辺野古新基地設計変更に関する意見書 —主に日下部鑑定書について—

立石 雅昭

本鑑定書は、辺野古新基地建設に係る埋立地用途変更・設計概要変更承認申請書と、6回に渡って開かれた技術検討会の内容の当否に関して鑑定人(日下部治氏)が意見を述べたものである(令和4年3月2日)。内容は主に沖縄県の不承認処分理由項目を対象としたものであり、レベル1地震動の作成等に対する鑑定はしていない。

図-1 Avf-c 層の各地点の強度には相関性が認められ、バラツキ(R²)もほぼ同じである

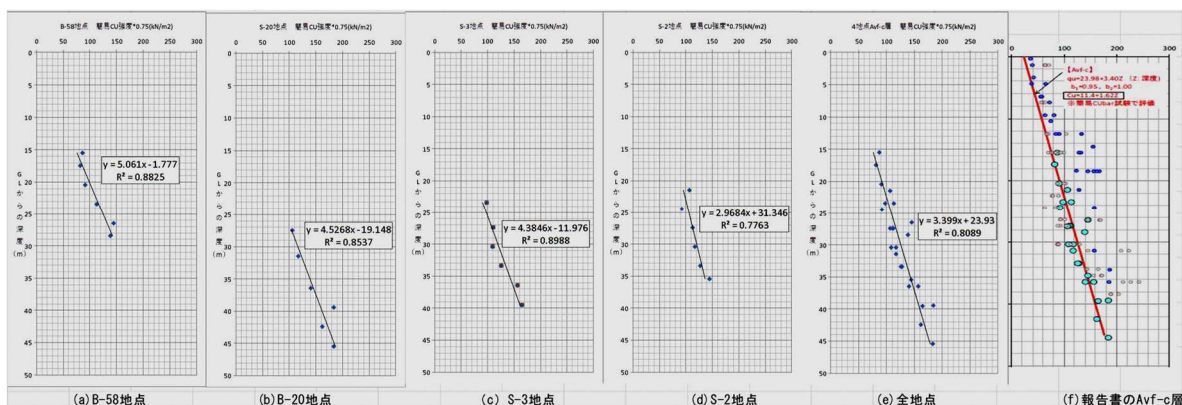
Avf-c 層と Avf-c2 層の相関性を調べたのが、図-1 と図-2 である。Avf-c 層(図-1)には上述の 3 地点に加え S-2 地点が含まれている。Avf-c 層は、非排水せん断強さが深さ方向にほぼ同じ角度で直線的に増加している(詳細にみると海側(B-58 地点→S-2 地点)に向かって、非排水せん断強さが深さ方向に増大する割合が小さくなっている。すなわち海側ほど砂質土(内部摩擦角)よりも粘性土(粘着力)の影響が大きくなっている)このような関係があるので、Avf-c 層のせん断強さは B-27 地点を含む埋没谷内のどの場所でも適用することができる(ただし、B-27 地点の強度を外挿により求めることができるという証明はされていない。)

図-2 Avf-c2層は地点ごとの試料が少なく、各地点の強度には相関性が認められない
(鑑定書の求める 6 項目の一つである水平方向の相関性が証明できない)

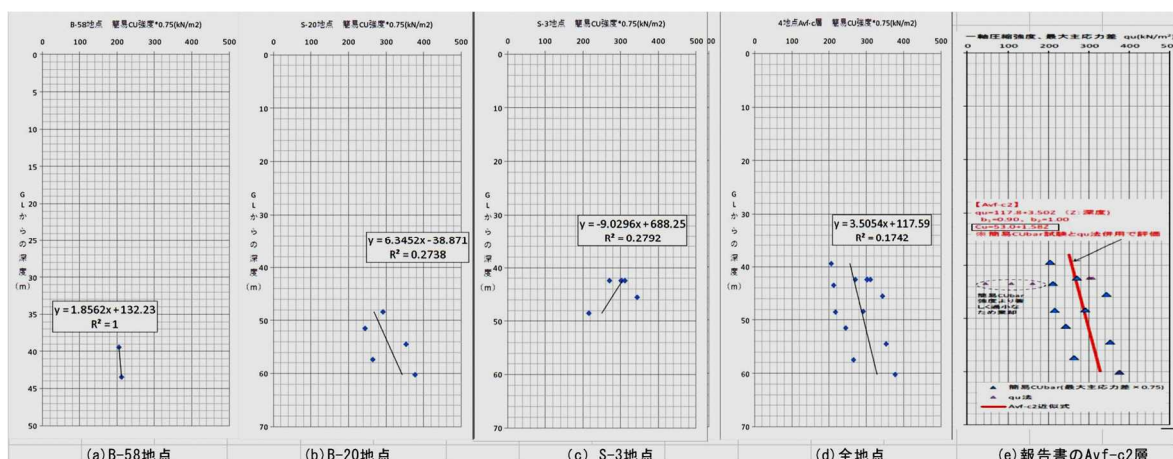
ところが Avf-c2 層(図-2)は、隣り合う地点間や B-27 地点と他の 3 地点間で、Avf-c 層のような相関性はまったくない。3 地点の試料数が多くなれば相関性が示せるかもしれないが、現状では相関性は

認められない。鑑定書は、Avf-c2 層の相関性の確認作業を怠り、平坦な地層の他空港の事例に依拠して推測した結果、決定的に重要な判断ミスをしてしまった。

図-3 ポーリング柱状図 (B-58 地点) (一部加筆)

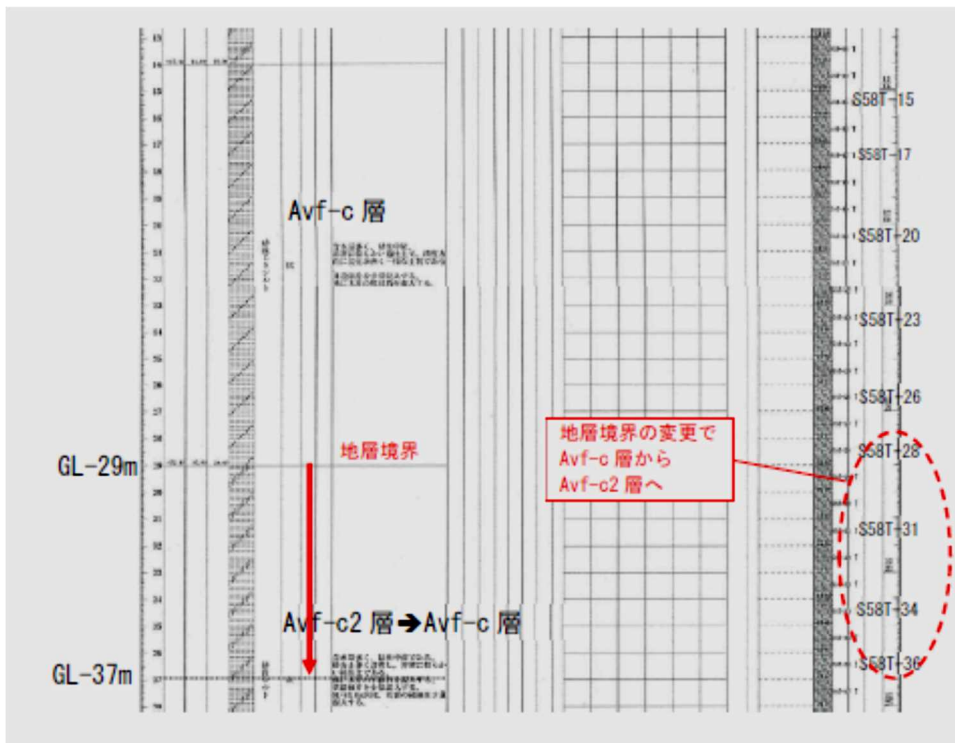
B-58 地点を意図したものと考えられるが、これは安全側の配慮ではない。理由は一次資料であるボーリング柱状図の層境界 GL-29m を、GL-37m 変更したことである（図-3, 図-4）。これはせん断強さの小さい Avf-c2 層の試料を Avf-c 層に移すことにより Avf-c2 層のせん断強さを大きくする為だった。一方で Avf-c 層になった試料は、Avf-c 層としては強度が大きいとして、Avf-c 層のせん断強さの評価から棄却してしまった。結局、これらの試料(S58T-28, 31,34,36)は Avf-c 層と Avf-c2 層のどちらにも

評価されなかった。

図-5 B-27 地点のものと異なる3 地点の粒径分布

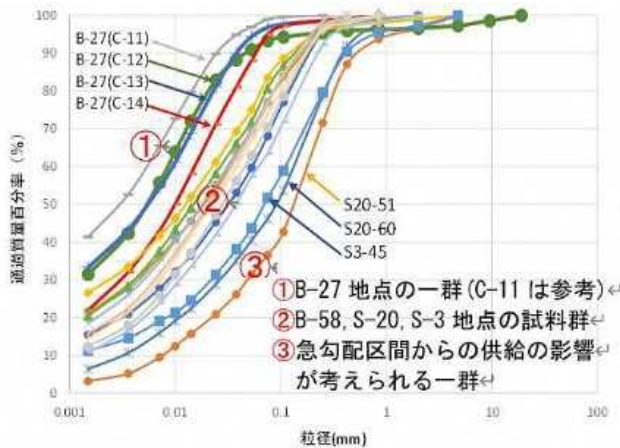
地点の 2 地点の Avf-c2 層より下の層を Avf-c2 層とみなして Avf-c2 層の細粒分の分布範囲に含めた(表-6の 2 列目)。その結果、B-58,S-20,S-3 地点の細粒分は B-27地点の細粒分の分布範囲に収まった。しかし Avf-c2 層の下層を除いた細粒分の分布は 3 列目であり、B-27 地点の分布範囲は他の 3 地点をまったく包含していない。図-5 にこれら試料の粒径加積曲線を示すが、B-27 地点と他の地点の粒度ははっきり違っている。

・ S-20 地点の 2 データ(S20-51 と S20-60)は細粒分質砂であり、粘性土ではない(図-5)

④ B-27 地点の Avf-c2 層のせん断強さの推定には、3 地点のデータ 13 個を採用しているが、安全側の配慮をするならば、次の理由により 13 個のデータのうち 5 個のデータを除外すべきである。

図-6 Avf-c2 層と Avf-s 層のストレスパス

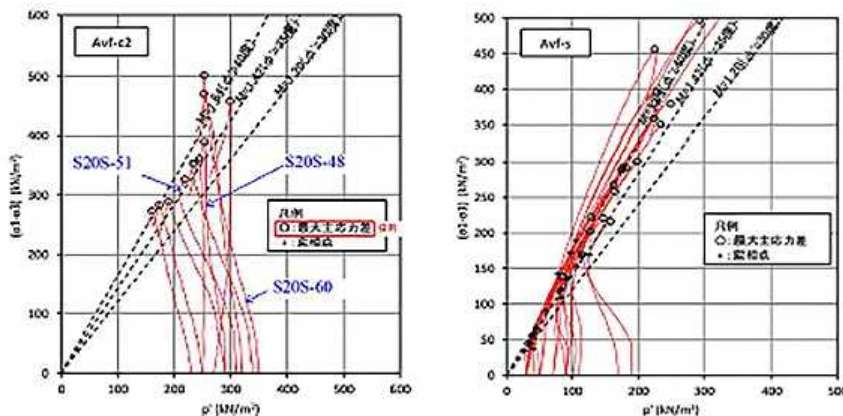
なお、沖縄防衛局は S20S-51 の細粒分質砂が“粘性土の挙動”を示すとして Avf-c2 層に含めている。その根拠としてストレスパスの挙動が粘性土を示している(第 5 回技術検討会,p12)としているので、これについて検討する。図-6 はストレスパスであり、横軸の p' は平均有効応力度、縦軸の $\sigma_1-\sigma_3$ は最大軸差応力度を示す。

土質が緩すぎないか密すぎなければ、せん断変形に伴う体積変化は小さいので間隙水圧の変化も小さく、軸差応力の増大に伴いストレスパスはほぼ直線に近いかたちで上昇する。従ってストレスパスが似ているという理由だけで同じ Avf-c2 層であるとするのは乱暴な議論である。更に、粗粒分が 63.4%の試料 S20S-

ストレスパスの上部が S 字形になっており、

せん断の進行に伴い、負の間隙水圧が発生していることを示す。このように S20S-51 のストレスパスは他の粘性土とは異なっており、“粘性土の挙動”を示すと言えない。参考に、砂質土である Avf-s 層のストレスパスを図-6 に示す。S 字形のストレスパスであることを確認できる。
